Spare part Instruction	Spare part instruction no: 21547
10540 10539	Date:2009-06-09 Revision:00

Ventil (valve, Ventile) 10539/10540

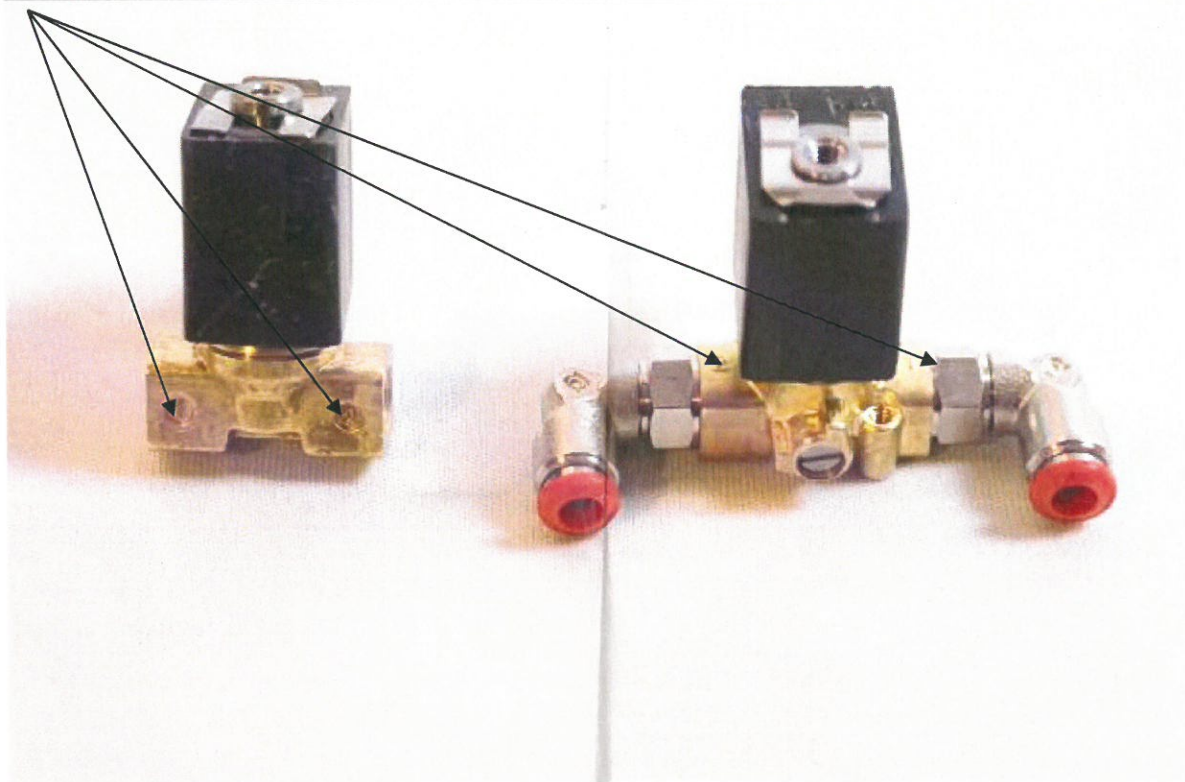
Vid utbyte av ventil 10539/10540. Observera: gammal modell och ny modell har omvända funktion på 1 och 2. (se symbol) Ingång på nya ventiler är alltid 2. Ny modell är lätt identifierad genom att siffrorna sitter på ovansidan (se foto).

When replacing valve 10539/10540: Note, old type and new type has reversed function on 1 and 2 (see symbol). Input on new type is always no 2. New type is easily identified, the numbers are on top (see photo)

Wenn Sie Ventile 10539/10540 ersetzen. Notieren Sie bitte, alte Type und neue Type haben die Eingängen 1 und 2 umgekehrt (siehe Symbole). Eingang an neue Type ist immer Nummer 2. Neue Type ist einfach Identifiziert, da die Nummern am Oben sind. (siehe Foto).
